PRÉFET DE LA REGION LIMOUSIN

Limoges, le 25 JUIN 2014

**Dossier de demande d'autorisation d'exploiter une installation classée
pour la protection de l'environnement - Parc de 5 éoliennes
sur la commune de CHATELUS-LE-MARCHEIX
présenté par la SAS La Compagnie du Vent**

**Avis de l'autorité administrative de l'État compétente en matière d'environnement
sur le dossier présentant le projet et comprenant l'étude d'impact**

Illustration issue du dossier complémentaire page 11

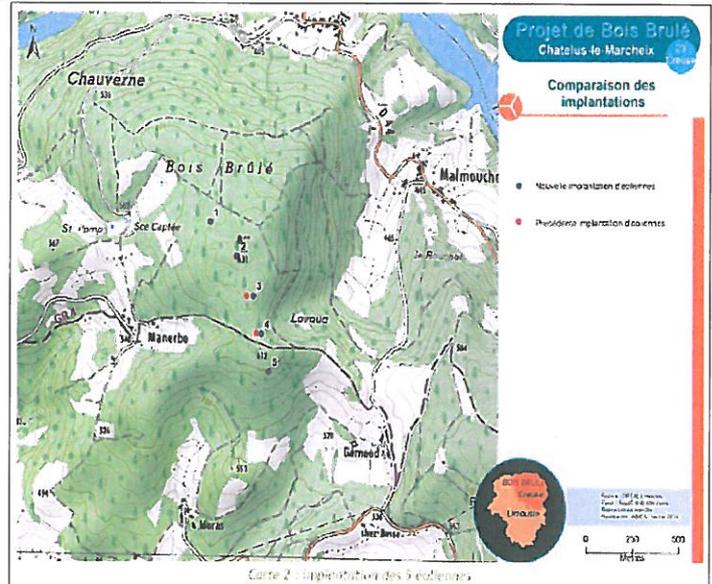
Ainsi les éoliennes 2, 3 et 4 ont respectivement été déplacées de 2, 31 et 23 mètres. Les éoliennes 2 et 3 ont été déplacées afin de respecter un éloignement de 500 mètres de la zone U du plan local d'urbanisme la plus proche ; l'éolienne 4 a, quant à elle, été déplacée afin de respecter la cohérence de l'alignement de l'implantation des machines.

Les principaux effets du déplacement des éoliennes, concernent :

- la surface totale à défricher : qui représente désormais 8,2 hectares de boisement contre 7,13 hectares prévus initialement. Cependant, compte tenu de la nature des boisements et des inventaires de terrains menés dans l'étude d'impact, les effets sur la faune et la flore sont faibles.

- l'insertion paysagère : les trois éoliennes déplacées sont légèrement décalées vers l'Est, ce qui renforce la courbure de l'alignement des 5 mât. Aussi, le projet s'inscrit mieux dans la ligne de crête, qui suit la même courbe. Toutefois, les éoliennes 3 et 4 se rapprochent davantage du rebord paysager (comme c'était déjà le cas pour l'éolienne n°5). Le masque que compose le boisement de l'ensemble du mont semble cependant atténuer cet effet. L'évolution du projet génère donc peu d'impacts sur la perception paysagère du site.

Illustration de l'unité paysagère des « Monts d'Ambazac et de Saint-Goussaud » issue de l'Atlas des Paysages en Limousin
(« Paysage en Limousin : de l'analyse aux enjeux » – décembre 2005)

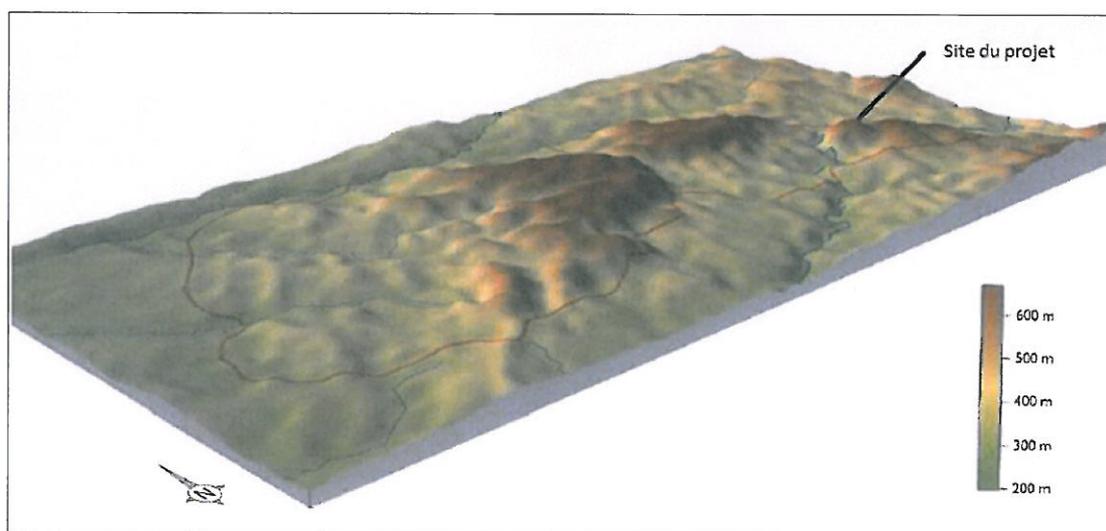
- les éléments joints en page 258 de l'étude d'impact initiale concluent de manière pertinente sur le fait que le projet doit « *respecter le rôle de repère du site* » et « *limiter les effets d'écrasement* ». Aussi, l'analyse des effets du projet sur la structure paysagère globale dans laquelle s'insère le site aurait pu être développée : en effet, le Bois Brûlé est une extension, (culminant à 630 m d'altitude), des massifs des Monts d'Ambazac et de Saint-Goussaud, (culminant pour leur part à 700 m). Avec une hauteur de 136 m, le bout de pôle des éoliennes sera ainsi plus haut que les sommets des monts d'Ambazac et de Saint-Goussaud. L'analyse de la perception globale de cette chaîne de monts aurait été intéressante ; elle risque en effet d'être altérée par la perception relative des différents sommets, celui de Bois Brûlé se révélant « *exagéré* » par les éoliennes. Le pendant pourrait également être réalisé avec les proches sommets de l'unité paysagère, (cf. graphique en p 158 de l'étude d'impact).

A une échelle plus locale, l'absence d'effet d'écrasement depuis les hameaux les plus proches aurait mérité aussi d'être plus clairement démontrée : situés entre 700 m et 1 km de distance du sommet du Bois Brûlé, les hameaux de Manerbe, Malmouche et Chauverne seront fortement surplombés puisque la hauteur totale des éoliennes représentera respectivement 138% (cf. schéma page 7 du mémoire en réponse au commissaire enquêteur) et 67 % des dénivelés entre ces hameaux et le sommet.
